**Niederschrift
über die öffentliche Sitzung des Gemeinderates, Warngau**

Sitzungstermin: Dienstag, den 13.06.2023
Sitzungsbeginn: 19:00 Uhr
Sitzungsende: 20:05 Uhr
Ort, Raum: Rathaus Oberwarngau, Sitzungssaal

**Top 3 Bauantrag: Tekturplan zu Umbau, Sanierung und Erweiterung einer Doppelhaushälfte zu einem Mehrfamilienhaus mit 3 Wohnungen, Am Kaiserbichl 31, Flur-Nr. 459/10
Vorlage: 2023/0169**

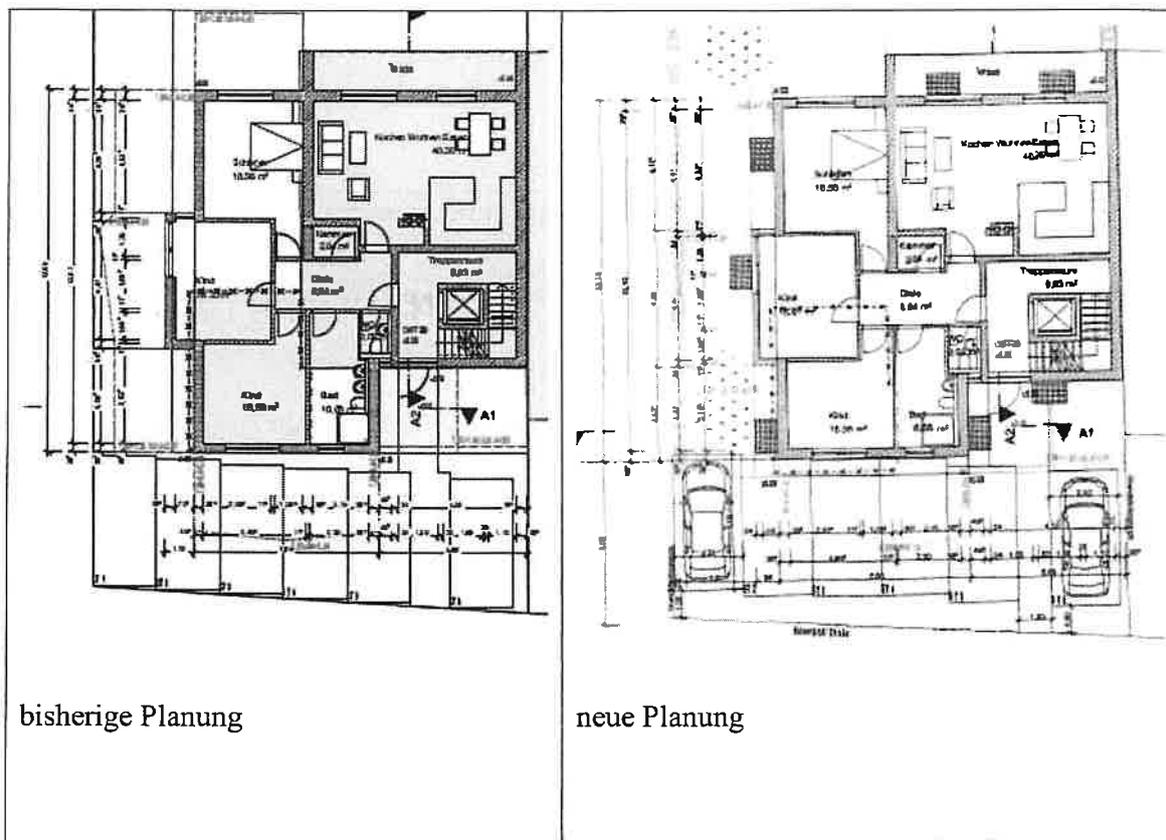
Ziffer 88: Das Baufenster wird im Norden um 7,00 m x 0,75 m überschritten, Laut Bebauungsplan ist im Norden ein Abstand von 6,00 m von der nord-östlichen Gebäudeecke einzuhalten. Es ist umzuplanen.

Ziffer 89: Das Baufenster wird im Osten um 4,85m x 0,24 m überschritten. Laut Bebauungsplan ist außerdem ein Abstand zur Grundstücksgrenze von 3,00 m einzuhalten. Ein geplanter Gebäudevorsprung ist nach Feststellung des Staatlichen Bauamtes kein untergeordnetes Bauteil, für das die Mindestabstandsflächen nicht einzuhalten sind. Es ist entsprechend umzuplanen, damit die Abstandsflächen eingehalten werden.

Ziffer 90: Nach Ziffer 3.1 des Bebauungsplans Nr. 4. – 4. Änderung – ist pro Dachfläche nur ein Dachflächenfenster zulässig. Für das zweite ist eine Befreiung zu beantragen.

Ziffer 91: laut Garagen- und Stellplatzsatzung sind Stellplätze mit einer Breite von 2,5 m zu planen. Diese sind somit anzupassen;

Ziffer 92: laut Ziffer 6.6 der Garagen- und Stellplatzsatzung haben nicht überdachte Stellplätze einen Abstand zum öffentlichen Verkehrsraum von 1,0 m einzuhalten.

Auf Grund des Schreibens des staatlichen Bauamtes plant der Antragsteller nach dem nun vorliegenden "Änderungsplan" vom 10.5.2023 die Überschreitung der Baugrenze nun im Rahmen des geplanten Abbruchs des bestehenden Garagenanbaus zu bereinigen. Dies ist möglich, da die bestehende Garage bisher nicht unterkellert war und die bestehenden Garagen-Außenwände nur eine Wanddicke von 24 cm aufwiesen. Im ausgebauten Zustand sollen die Garagenwände durch ein 36,5 cm dickes Mauerwerk ersetzt werden, damit die neuen Außenwände den Erfordernissen der derzeit gültigen Wärmeschutzverordnung genügen. Gleichzeitig soll der ehemalige Garagenanbau vollständig unterkellert werden. Dadurch kann der Anbau um die beanstandeten 50 cm nach Süden verschoben werden und der im Bebauungsplan festgeschriebene Gebäudeabstand zur Straße bzw. die dort festgesetzte Baugrenze wieder eingehalten werden. Das Gesamtgebäude befindet sich damit innerhalb der im Bebauungsplan festgesetzten blauen Baugrenze. Das Gebäude

wird dadurch von ursprünglich 13,8 m um 64 cm auf neu 13,16 m kürzer. Gleichzeitig erledigen sich damit die mit den Prüfziffern 88 und 89 festgestellten Überschreitungen der Baugrenzen.

Für die auf der südlichen Dachseite geplanten 2 Dachfenster beantragt der Antragsteller mit Formblatt vom 10.5.2023 eine isolierte Befreiung von Ziffer 3.1 der textlichen Festsetzungen. Ziffer 3.1 lautet: “pro Dachseite kann unter Beachtung baurechtlicher Vorschriften je ein Dachflächenfenster in der Größe von 0,6 qm zugelassen werden”.

Die festgestellten Abweichungen zur gemeindlichen Stellplatz- und Garagensatzung (1m Abstand zur Grundstücksgrenze) werden im vorliegenden Änderungsplan dadurch ebenfalls bereinigt. Die geplanten 6 Stellplätze halten nun den vorgeschriebenen Abstand von 1m zur Straßengrenze ein. Die Gesamtzahl der Stellplätze bleibt dabei mit 6 Stück unverändert gegenüber der am 13.12.2022 vorgelegten und vom Gemeinderat befürworteten Eingabeplanung.

Der Gemeinderat erteilt dem vorliegenden Tekturplan in der Fassung vom 10.5.2023 das gemeindliche Einvernehmen. Für die Anordnung des geplanten zusätzlichen 2. Dachfensters auf der Südseite des Daches der bestehenden Doppelhaushälfte wird eine entsprechende Befreiung von Ziffer 4.1 der Festsetzungen zum Bebauungsplan Nr. 4 – Kaiserbichl - befürwortet.
